N/Réf. :	BXL22897_704_PUN	BRUXELLES. Rue aux Laines, 48 (arch. <u>G. LOW</u>, 1903)
Gest. :	BDG/AE	(= façades et toitures avant classées comme Ensemble de maisons
Corr DPC:	Amandine Even	éclectiques /en zone de protection de différents monuments et
NOVA :	04/PFU/1844033	ensemble du palais d'Egmont / Inventaire)
Corr DU:	Wout Collart	<u>PERMIS UNIQUE</u> : Rénover et transformer immeuble de 4
	Julie Nannetti	logements

Avis conforme de la CRMS

Coupe, élévations avant et arrière projetées, photomontage projetée (extr. du dossier de demande)

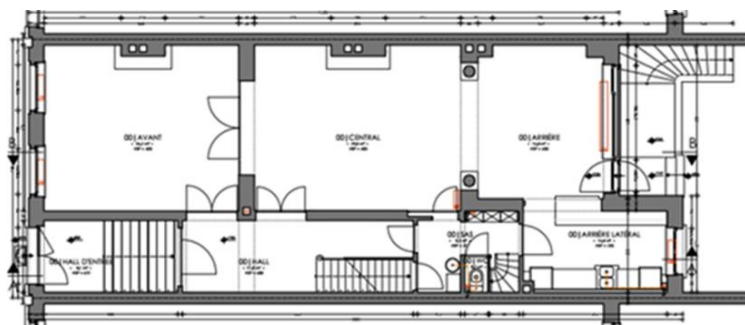
Concernant la façade avant, elle marque son accord pour un simple nettoyage à la vapeur d'eau saturée, des essais devront être prévus afin de déterminer la juste pression pour ne pas abîmer la pierre, sous le suivi de la DPC. Elle s'oppose au « surfacage » des balustres en pierre par un enduit de type « pierre de France », préférant conserver le matériau en l'état et éviter d'ajouter une sous-couche non réversible. Les balustres seront uniquement nettoyés à la vapeur d'eau, et, en cas de lacunes importantes, des greffons de pierre de même nature pourront être envisagés. Le traitement hydrofuge de la façade sera également proscrit, les pierres étant encore en bon état et ne nécessitent pas l'ajout d'une couche de protection, qui risque davantage de créer des problèmes de compatibilité à long terme.

Pour la remise en peinture des menuiseries (châssis de fenêtres remplacés probablement dans les années 80), l'Assemblée s'oppose à la couleur gris foncé et demande de suivre les prescriptions recommandées pour les menuiseries de la maison voisine n° 50, à savoir le décapage et le vernissage seulement si les châssis sont en bois noble et que cette opération peut être faite de manière qualitative. A défaut, elle recommande de suivre les prescriptions du cahier des charges de l'Agglomération bruxelloise, de 1980, à savoir « vernir les portes et fenêtres du RDC et peindre les châssis des étages en couleur 'tabac clair' ».

Concernant la façade arrière, elle se réjouit du retour d'un ton clair pour l'enduit. Elle s'interroge cependant sur les raccords à trouver avec des éléments d'origine conservés tels notamment la plate-forme d'accès au jardin et l'auvent de la porte d'entrée, ainsi que la disparition des linteaux métalliques et des seuils de fenêtres en pierre. Des plans de détail devront être fournis pour vérifier la compatibilité du nouvel enduit sur isolant avec la conservation des éléments patrimoniaux. Elle demande aussi de dessiner le nouveau châssis du 2^e étage en lien avec les divisions existantes dans les châssis existants de cette travée.

Plan existant du RDC et vue 3D projetée du hall d'entrée avec une 1/2 volée d'escalier supprimée (extr. du dossier de demande)

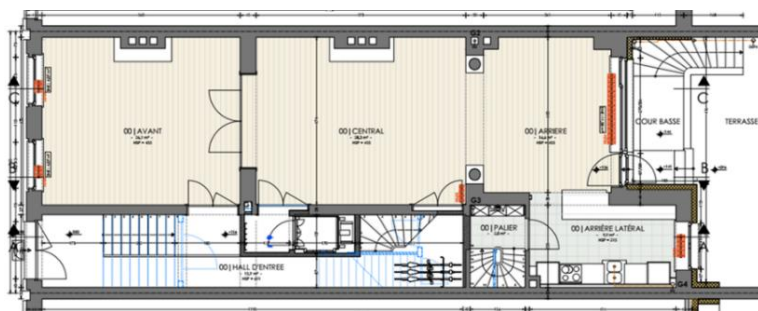
La CRMS juge le projet intérieur totalement invasif et elle marque fermement son désaccord à toutes les interventions qui entraînent la disparition d'éléments patrimoniaux caractéristiques de l'époque : planchers, portes, parois et plafonds moulurés, éléments ouvragés, escalier : volée d'entrée en marbre et escalier principal, Elle estime en outre que l'implantation de l'ascenseur n'est pas à l'endroit opportun et entraîne des interventions trop impactantes. Les transformations lourdes pour rencontrer les exigences SIAMU, sont également inacceptables. Tous ces travaux porteront une atteinte irréversible à des éléments de valeur faisant largement partie de la qualité historique et architecturale de cette maison, encore extrêmement bien conservée. La Commission rend donc un avis favorable sur la division de l'immeuble à la condition que la spatialité, les éléments décoratifs, les parois et plafonds moulurés, la cage d'escalier, et l'ensemble des éléments patrimoniaux soient préservés. Elle charge la DPC de vérifier que cette condition sera bien respectée. Si tel n'était pas le cas, l'avis de la CRMS pour la division de l'immeuble en différents logements serait défavorable.

Enfilade des maisons de la rue aux Laines (©CRMS, 2023) et vue projetée de la toiture avant (extr. du dossier de demande)

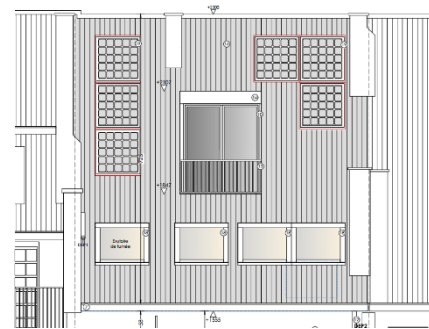
Pour la toiture avant, elle est favorable au remplacement de sa couverture telle que proposée, ce qui correspond aux prescriptions du cahier des charges établi par l'Agglomération bruxelloise et est cohérent par rapport aux toitures déjà restaurées dans l'enfilade. Elle demande cependant de fournir les fiches techniques et détails d'exécution à la DPC pour validation. Elle peut marquer son accord pour les velux et la pose de panneaux photovoltaïques, ce qui ne serait pas visible vu le faible recul de la rue et la hauteur de la maison.

Pour la toiture arrière, visible depuis le Parc d'Egmont, si la CRMS peut accepter le principe de l'aménagement d'une petite terrasse intégrée dans la pente de toiture, l'installation de panneaux photovoltaïques et de fenêtres de toit, elle est défavorable à la proposition telle que présentée et demande une révision importante du projet. Il s'agit de revoir l'implantation et la modénature de l'ensemble des éléments, quitte à en revoir le nombre, afin d'atteindre une composition plus harmonieuse et plus respectueuse de la typologie du bien. Elle demande aussi de conserver la ligne de corniche, d'opter pour des panneaux dont la couleur se fond au mieux sur la toiture et, si terrasse il y a d'en minimiser l'impact, tant dans son implantation que dans le traitement des garde-corps.
